**Avis
sur une centrale photovoltaïque au sol à ARMOUS ET CAU (32)**

N°Saisine : 2025-014780

Avis émis le 27 juin 2025

Figure 2 : plan de masse du projet (source : étude d'impact)

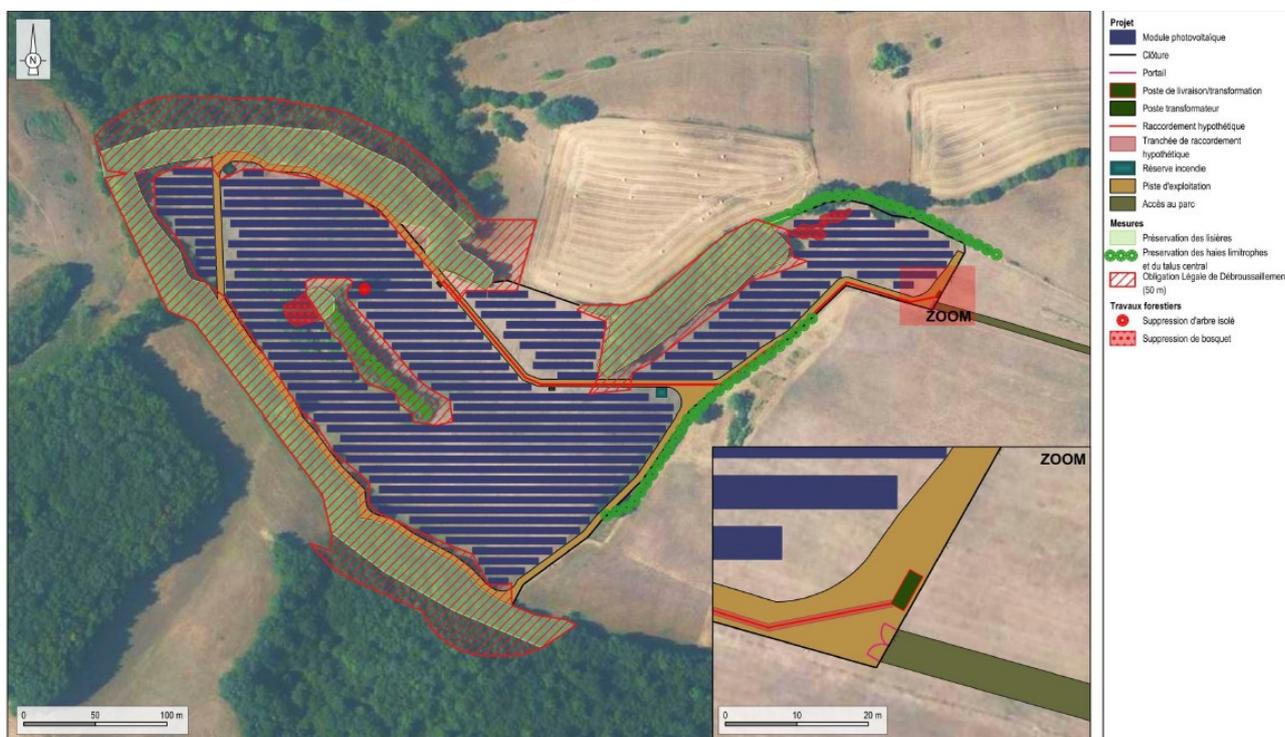
La MRAe recommande de compléter la description du projet proposé en explicitant les modalités d'accès pour les engins de chantier et de maintenance. Une description complète des travaux envisagés est attendue, afin d'en évaluer les incidences. Selon les résultats de cette analyse, la MRAe recommande d'intégrer les mesures d'évitement, de réduction ou de compensation appropriées.

La MRAe recommande de compléter l'analyse des incidences paysagères du projet en intégrant la création de l'accès au parc photovoltaïque, susceptible d'impacter la perception du projet depuis le hameau de Barrotes.
